## RESOLUCIÓN No.

### POR MEDIO DE LA CUAL SE AUTORIZA UNA OCUPACIÓN DE CAUCE Y SE TOMAN OTRAS DETERMINACIONES

Que mediante Auto N° 112-1496 del 22 de diciembre de 2021, se inició al trámite ambiental de **AUTORIZACIÓN DE OCUPACION DE CAUCE**, solicitado por el señor **FABIO AUGUSTO OROZCO ESCOBAR** con cédula de ciudadanía: 15.428.902 y la señora **LILIANA RENDÓN SUAREZ** con cédula de ciudadanía: 39.445.546, en beneficio del predio con FMI 020-90129, localizado en el municipio de Rionegro, vereda Rio Abajo, para el desarrollo de un cruce vial en beneficio del proyecto "SIQUEM ETAPAS 1 Y 2"

Figura 2: Perfil de la tubería.¶

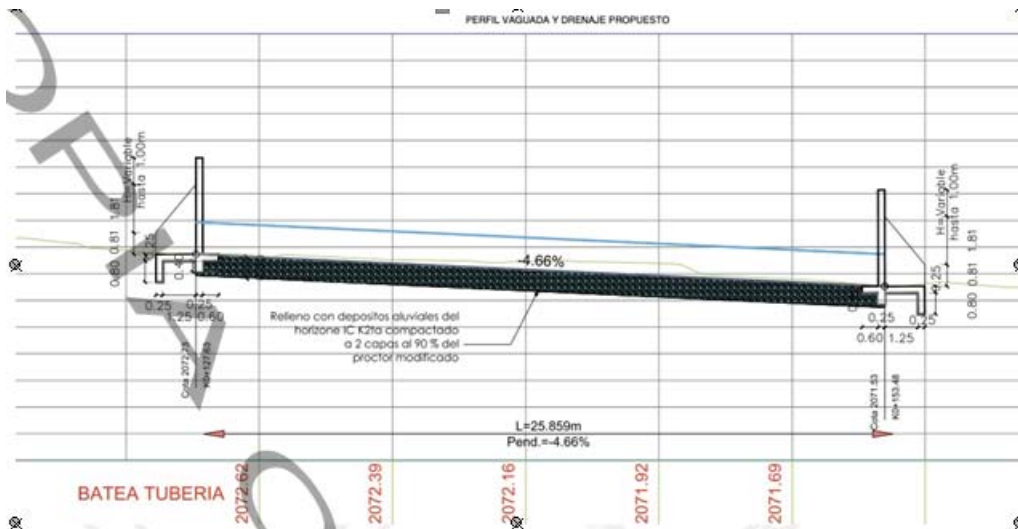
Según se observa en la figura 5, la corriente no alcanza a ser obstruida por el puente y sus pilas de apoyo se encuentran muy alejadas del borde (Figura 2) por lo que, en este caso, no habrá modificación de la hidrodinámica del cauce.

Figura 4. Secciones del cauce y de la obra Como se observa en la figura 3, la alcantarilla posee suficiencia hidráulica.

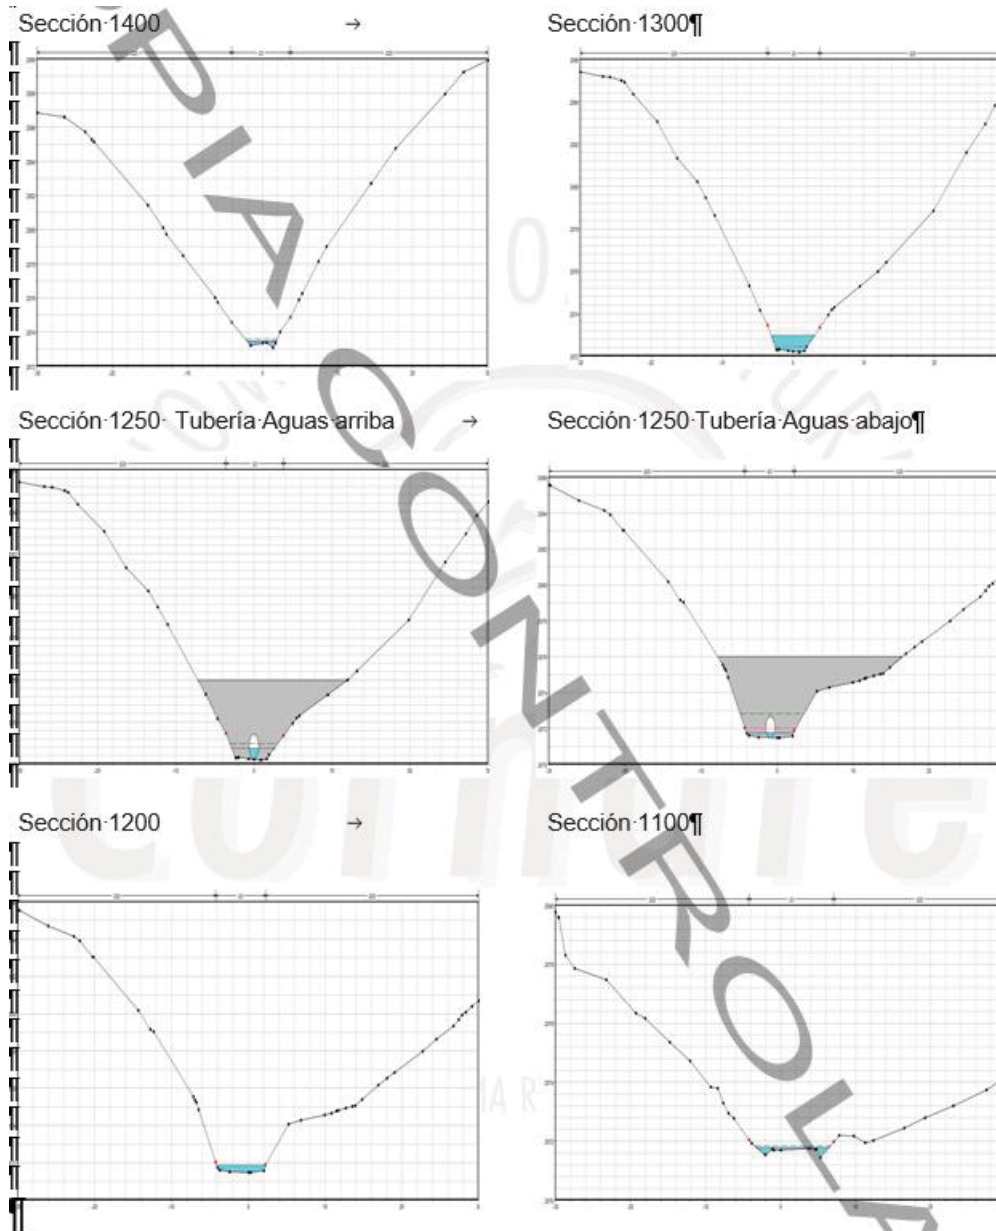
La modelación de presente en dos escenarios, el primero sin la obra propuesta, y el segundo escenario incluye la alcantarilla. En la siguiente figura se observa que la modelación en el escenario con obra, donde se evidencia que al inicio y al final de la obra, la tubería posee capacidad.

Una vez se analiza las velocidades, no se evidencia cambios significativos que puedan alterar las condiciones del cauce aguas abajo.

Figura 5. Chequeo hidráulico de la alcantarilla ¶

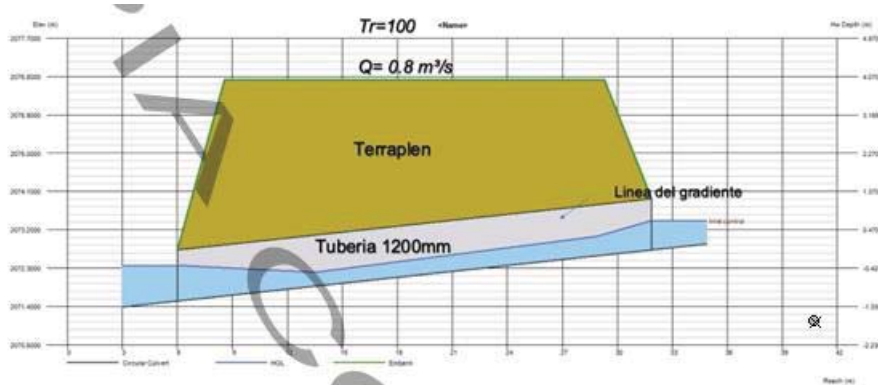
También se allega el comportamiento interno de la tubería donde se logra evidenciar que la tubería posee capacidad hidráulica pese a que en su salida se presenta un aumento en la altura de la lámina de agua (figura 5), dado el control que ejerce el hecho de que aguas abajo exista un pequeño lago, cuya presencia es anterior al proyecto.
